ID: Codice procedura (ID_VIP/ID_MATTM):10844

Impianto per la produzione di energia elettrica da fonte eolica, costituito da 6 aerogeneratori della potenza complessiva di 37,2 MW, un sistema di accumulo da 25 MW e relative opere connesse in località "Rempillo" nel comune di Pitigliano (GR).

ALLEGATO alle OSSERVAZIONI all' IMPIANTO EOLICO denominato REMPILLO nel COMUNE di PITIGLIANO (GR). Com

TESTO DELLE OSSERVAZIONI

Analisi degli Impianti Eolici Esistenti e in Progetto

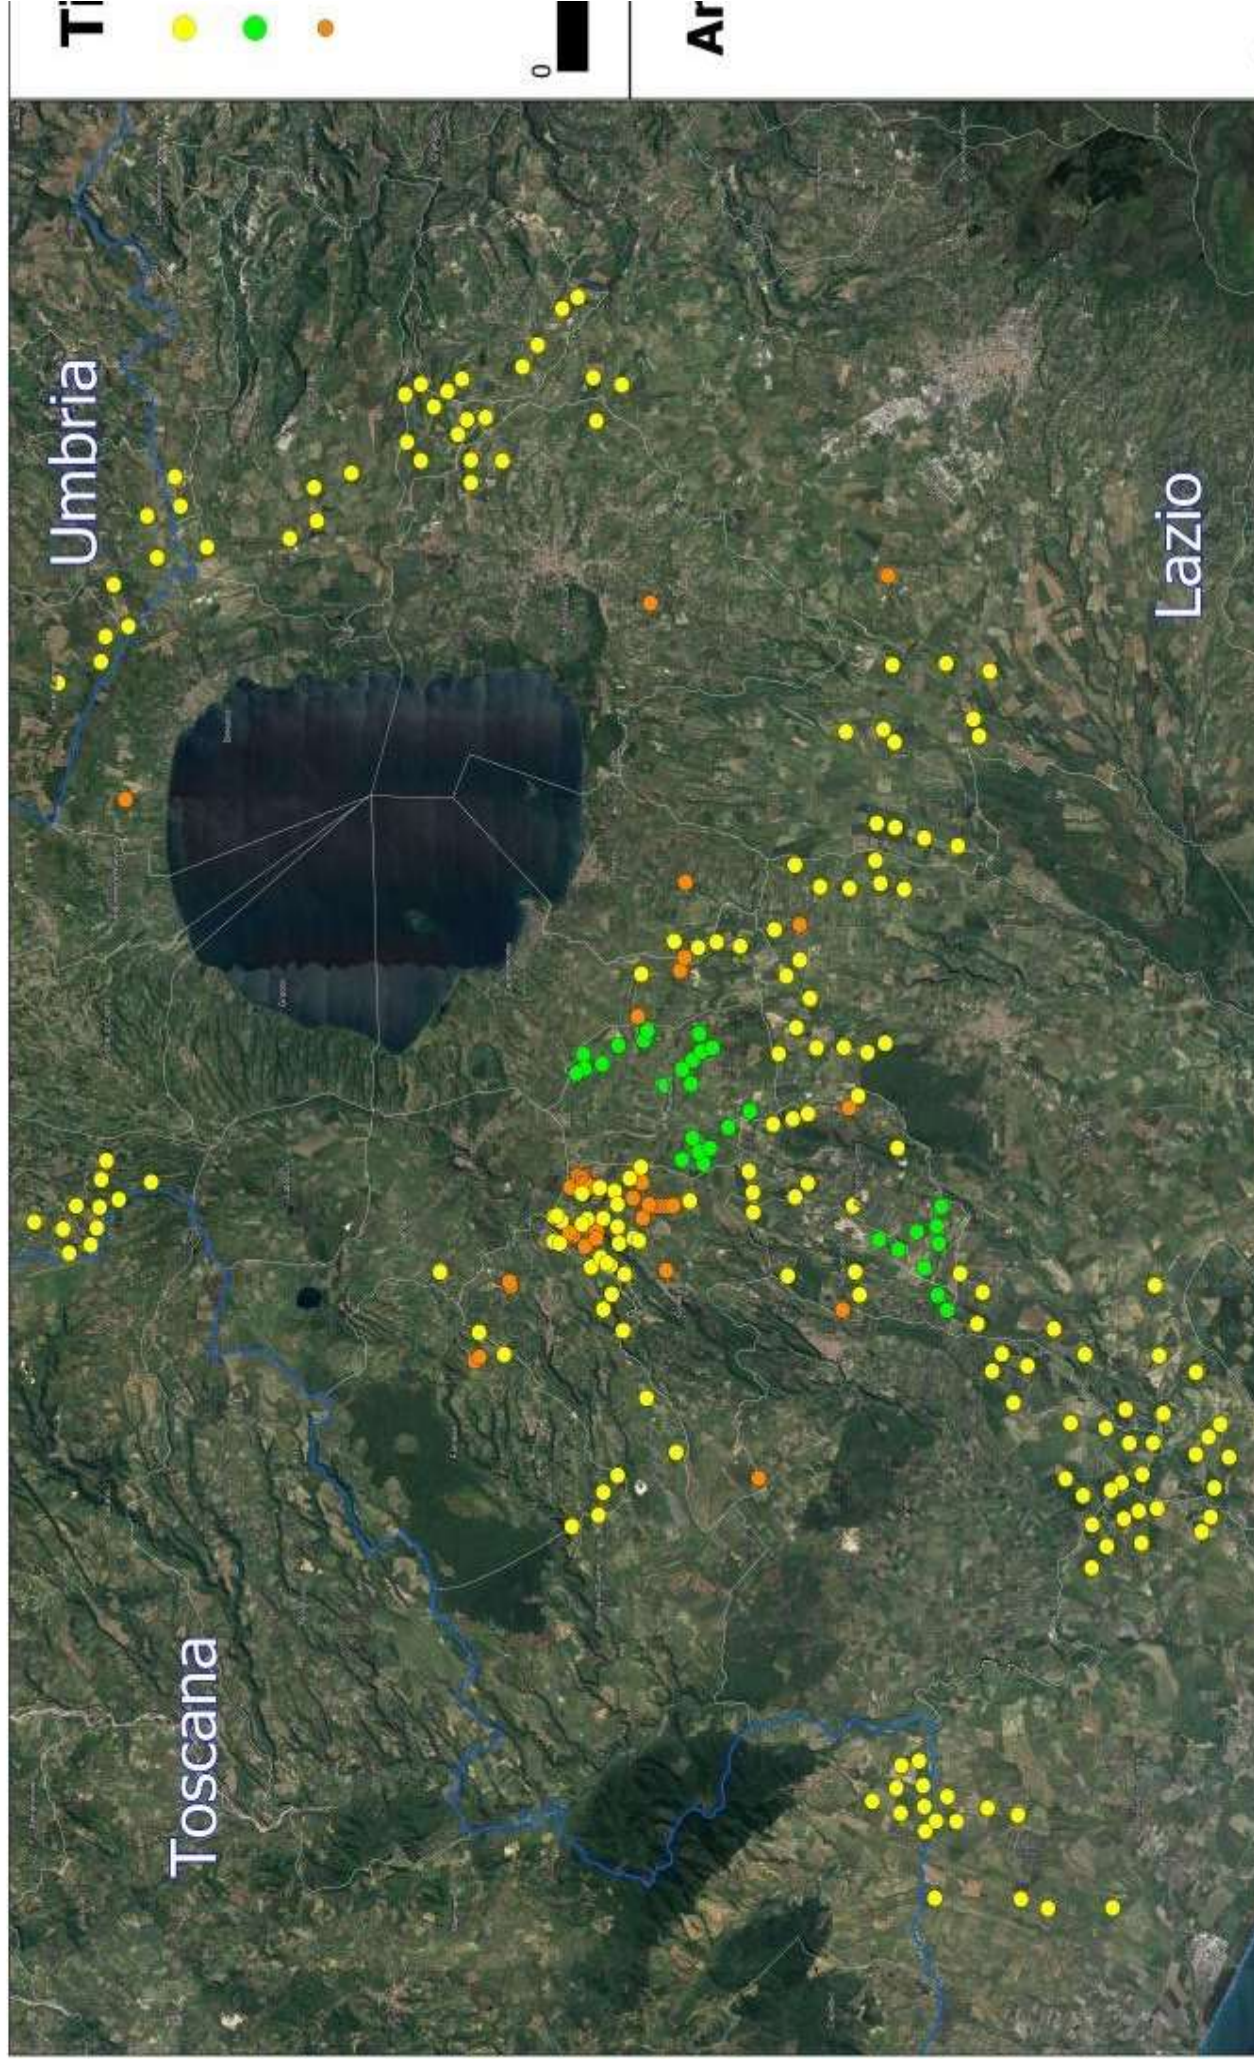
OSSERVAZIONE N. 2: NON CORRETTO INSERIMENTO dell'IMPIANTO EOLICO "REMPILLO" nel PAESAGGIO, sul TERRITORIO e CUMULO con altri IMPIANTI FER (eolico, fotovoltaico, agrivoltaico e geotermico).

IL Decreto ministeriale dello Sviluppo economico del 10.09.2010, come già visto, attribuisce alle Regioni il compito di individuare le aree e siti non idonei alla installazione di specifiche tipologie di impianti". Mentre si scrive, le Regioni ancora non hanno potuto legiferare e vige il regime transitorio di cui all'art. 20 comma 8 del D.Lgs 199/2021. Tornando alle Linee guida, l'allegato IV dedica il paragrafo 3 agli impatti visivi e quelli sui Beni Culturali, Paesaggistici, Naturalistici e Culturali, ecc. Viene detto che la valutazione dell'impatto visivo dovrà essere effettuata tenendo conto "degli **elementi caratterizzanti e qualificanti il paesaggio**, effettuata alle **diverse scale di studio (vasta, intermedia e di dettaglio...**". Le analisi debbono non solo definire l'area di visibilità dell'impianto eolico industriale, **ma anche il modo in cui l'impianto viene percepito all'interno del bacino visivo**. Le analisi visive debbono inoltre tener in opportuna considerazione **gli effetti cumulativi derivanti dalla compresenza di più impianti**". Nella Relazione Paesaggistica e nello Studio di Impatto Ambientale prodotte dalla proponente non sono citati dei vincoli paesaggistici di notevole interesse pubblico ex articolo 136 del Codice dei Beni Culturali (Conca del Lago di Mezzano e territorio circostante e "*Ambito paesaggistico, geologico e geomorfologico dell'orlo della caldera di Latera ...*" già citati) e tantomeno viene detto che i sei aerogeneratori sono ubicati all'interno delle fasce buffers dei tre chilometri del primo vincolo nominato e di altri beni naturalistici, come già evidenziato, anche di interesse internazionale per l'avifauna. Come non vengono citati gli impianti eolici in progetto al MASE nel territorio di Valentano (ancora in verifica amministrativa), gli impianti del minieolico su territorio farnesano (3 Torri alte 60 metri) già installate in località Poggio del Crognolo (Farnese), l'impianto eolico industriale "Vallerosa" (7 aerogeneratori alti 200 metri e larghi 158 metri) in procedura VIA presso la Regione Lazio, gli impianti del minieolico già presenti a Valentano, Cellere e Piansano e i due progetti in procedura VIA alla Regione Lazio di 10 aerogeneratori complessivi alti 200 metri nel Comune di Ischia di Castro. La valutazione del cumulo non prende neanche in considerazione gli impianti industriali di fotovoltaico e agrivoltaico in progetto a Valentano, Ischia di Castro, Cellere. L'impianto geotermico in procedura Via al MASE, progettato

Nella valutazione degli effetti sinergici e cumulativi del documento si giunge all'erronea conclusione che tali effetti semplicemente non si verifichino stante l'assenza di altri impianti eolici attualmente in funzione nelle vicinanze. Nello studio e valutazione di tali effetti è invece indispensabile includere non solo le altre installazioni già esistenti ma anche il cumulo dei progetti presentati, in fase di verifica e autorizzazione a qualsiasi livello. Ebbene sappiamo che nel raggio di 10,5 Km citati dallo studio (o poco più) oltre ad essere presente una selva di installazioni di mini eolico (che per la Regione Lazio, si ricorda, corrisponde ad una taglia degli aerogeneratori fino a 600 KW di potenza, quindi *non proprio mini*) nei territori di Farnese, Ischia di Castro, Valentano, Piansano, Cellere, si trovano a varie fasi di autorizzazione presso il MASE o presso la Regione Lazio una quantità di progetti di installazione di impianti eolici industriali dei quali lo studio sembra ignorare l'esistenza e che qui, sicuramente per difetto, elenchiamo. Tutti localizzati in Regione Lazio, provincia di viterbo:

- Farnese: impianto eolico industriale „Vallerosa“ 29,4 MW, ditta *Fri-El spa*
- Ischia di Castro: impianto eolico industriale Monte Marano“ 26,4 MW ditta *SKI 30 srl*
- Ischia di Castro: impianto eolico industriale 30 MW, ditta *Iris Rinnovabili s.r.l*
- Valentano-Latera: impianto eolico „Poggio del Mulino“ 46,2 MW ditta *Poggio del Mulino s.r.l.*
- Onano: Impianto Eolico denominato “Montarzo” 68 MW ditta *Fri-El spa*

Tutto quanto sopra senza tenere conto della vera e propria ***selva eolica*** costituita dagli impianti già in funzione localizzati in territorio non lontano dell'alta Tuscia viterbese, segnatamente nei comuni di Piansano, Cellere, Arlena di Castro, Canino, Tessennano, Tuscania. Tutti impianti costituiti da decine e decine di aerogeneratori di grande taglia, che hanno già condizionato e modificato in maniera irreversibile l'ambiente e il territorio e i cui effetti cumulativi sono e si dimostreranno nel tempo sempre più negativi e devastanti.

Analisi di Intervisibilità Cumulativa delle Pali

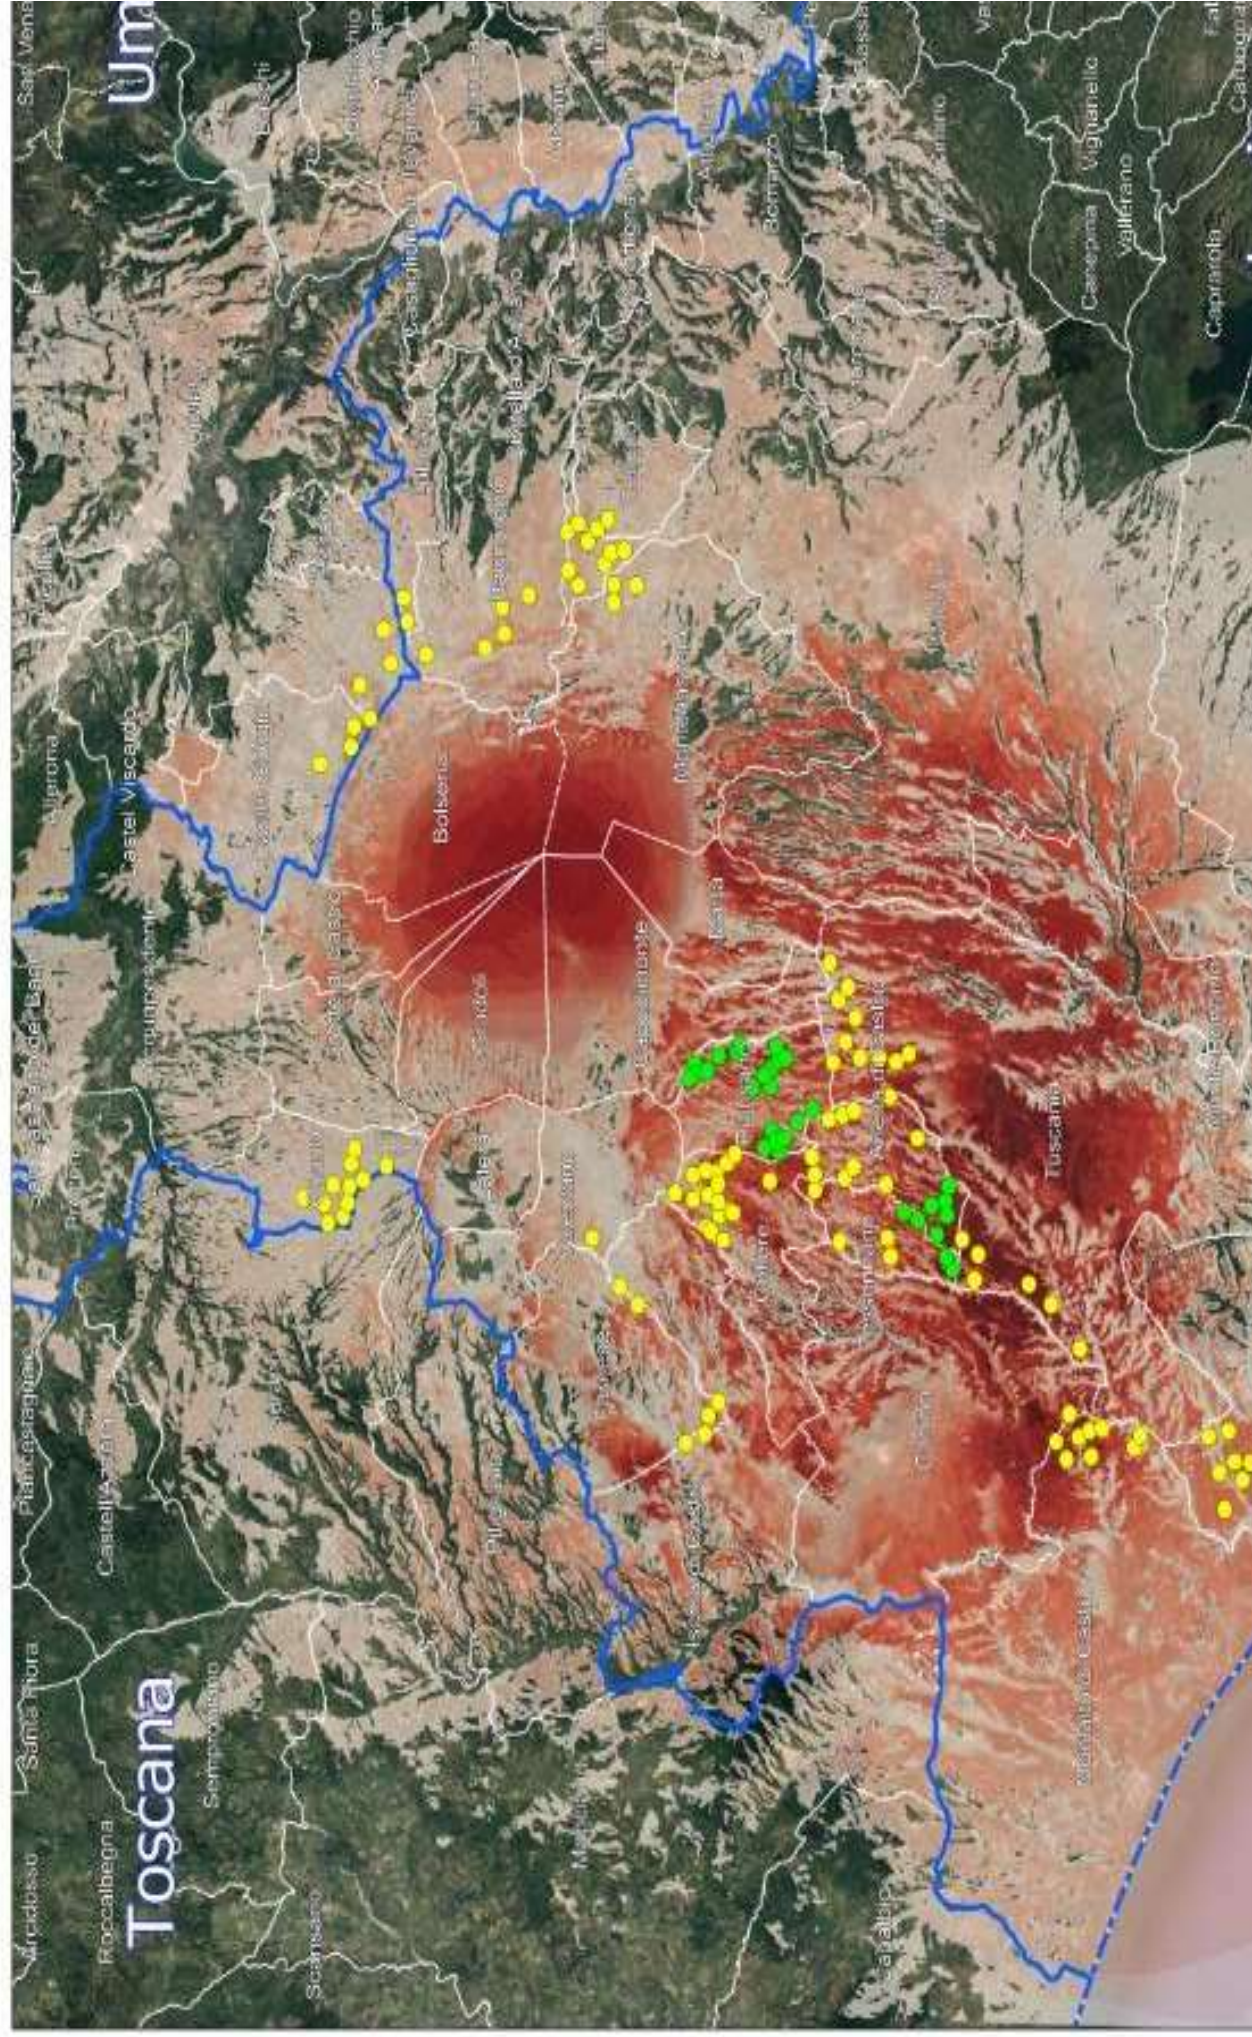
Inoltre il progetto insiste su una zona altimetrica particolare, che si attesta sui 400 mt s.l.m. viste le modeste quote altimetriche dei rilievi circostanti e calcolata l'area AIVAT (Area di impatto visivo assoluto teorico), secondo quanto indicato dalle linee guida per la VIA degli impianti eolici redatta dalla regione Toscana, si ritiene che l'impatto visivo sia estremamente influente su tutta l'area circostante punto nello specifico l'aerogeneratore PI01 poggia su un piano altimetrico di 480 mt s.l.m. l'aerogeneratore PI02 a quota 470 s.l.m., PI03 a quota 485 s.l.m., PI04 a quota 425 s.l.m., PI05 a quota 425 s.l.m., PI06 a quota 455 s.l.m. ed essendo presente nell'area prospiciente il cantiere un rilievo visibile dalla maggior parte del territorio del comune di pitigliano e dei comuni limitrofi, denominato Monte Becco, nel Comune di Valentano, dell'altezza di 556 mt s.l.m. è evidente dai calcoli sia AIVAT che AIP (aria impatto potenziale) che l'impatto visivo sarà molto pesante per una grande area attorno al cantiere, evidenziando nel caso maggiore un' altezza complessiva dell' aereogeneratore (di altezza massima 210 metri comprese le pale) PI03 di 695 s.l.m., nel caso minore dell' aerogeneratore PIO4 e PI05 di 635 mt s.l.m. E' evidente che gli aereogeneratori supereranno l'altezza assoluta del sopra descritto Monte Becco per importanti quote che vanno da 80 metri a 140 metri. Ricordiamo che il centro storico di Pitigliano, di elevatissimo interesse storico, culturale e turistico (bandiera arancione), si trova ad una quota di 313 mt s.l.m. Si ritiene l'impatto totale del progetto assolutamente incompatibile con l'area circostante, viste le evidenze altimetriche dell'impianto stesso.

Quindi anche la Regione come Ente deputato dalla normativa nazionale a legiferare sulle aree idonee e non idonee si è espressa riguardo al fatto che abbia assolto ai doveri e alle quote stabilite dal PNIEC e in ambito regionale la provincia di Viterbo è stata quella con il più alto tasso di impianti FER tra tutte e quindi ormai satura ed il cumulo degli impianti FER installati, autorizzati e in progetto rappresenta una elevata criticità per la sostenibilità ambientale di ulteriori eventuali iniziative. L'impianto eolico “ Rempillo” pur essendo “esterno al confine provinciale e regionale ma nelle sue immediate vicinanze (a soli 100 metri i primi due aerogeneratori) oltre ad impattare sul territorio e sulle economie di tre Comuni del Lazio (Farnese, Valentano e Latera) si trova nelle fasce di rispetto dei Beni di notevole interesse pubblico come si è evidenziate nelle Osservazioni nn. 1 e 2 e crea anche degli impatti negativi anche sui beni naturalistici come verrà dettagliato nell'Osservazione n. 4. Inoltre andrebbe a sommarsi al già enorme cumulo di impianti eolici e fotovoltaici e geotermici che già creano una elevata criticità ambientale nella provincia di Viterbo e interferiscono anche con il territorio toscano come si può vedere dalle immagini nn. 4 e 5

dell'Allegato Report Fotografico n. 1.
